Skupina	Starý výkres	Nový výkres	
Název: OZUBENÉ KOLO ~~17~~ 18 ODSTUPNÍ HŘÍDEL	Formát	Čís. výkresu 05-3	List

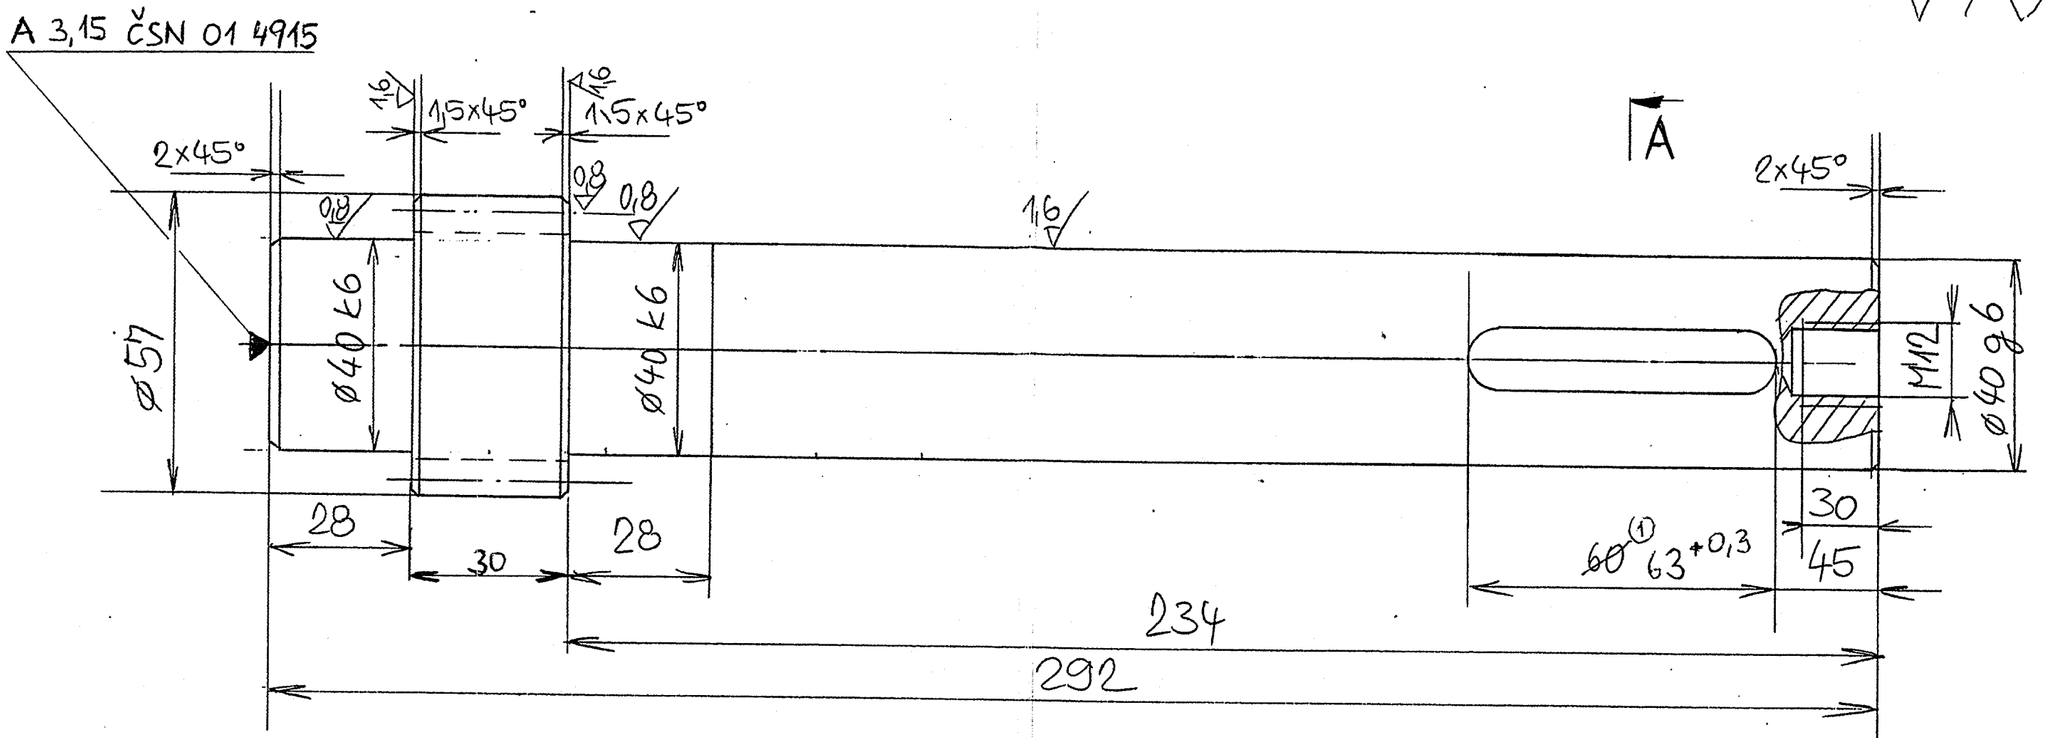
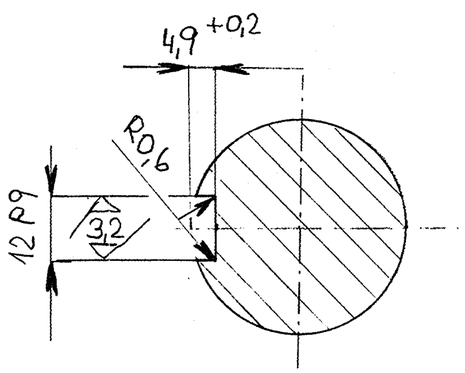
D_a	~~51~~	54 (1)
m	3	
z	~~17~~	18 (1)
α	20°	
D_{ah}	57	60 (1)
D_{fp}	~~43,5~~	(46,5) (1)
	PŘÍMÉ	
SPOLUZABÍRAJÍCÍ KOLO Č.V.	05-4

(1) ZMĚNA MATERIÁLU 14 221 NA 15 260. 9.7.2014 Malecha

A ZMĚNA POČTU ZUBŮ ZE 17 NA 18, KÓTY 60 NA 63.

1	TYČ ø 60 -	292		~~14221~~ 15260 (1)				ČSN 42 5515.11	10 ks
Poč. list	Název-Rozměr	Polotovar	Mater. konečný	Mat. vrstvení	Třída odp.	Čistá váha	Hrubá váha	Číslo výkresu	Pos.
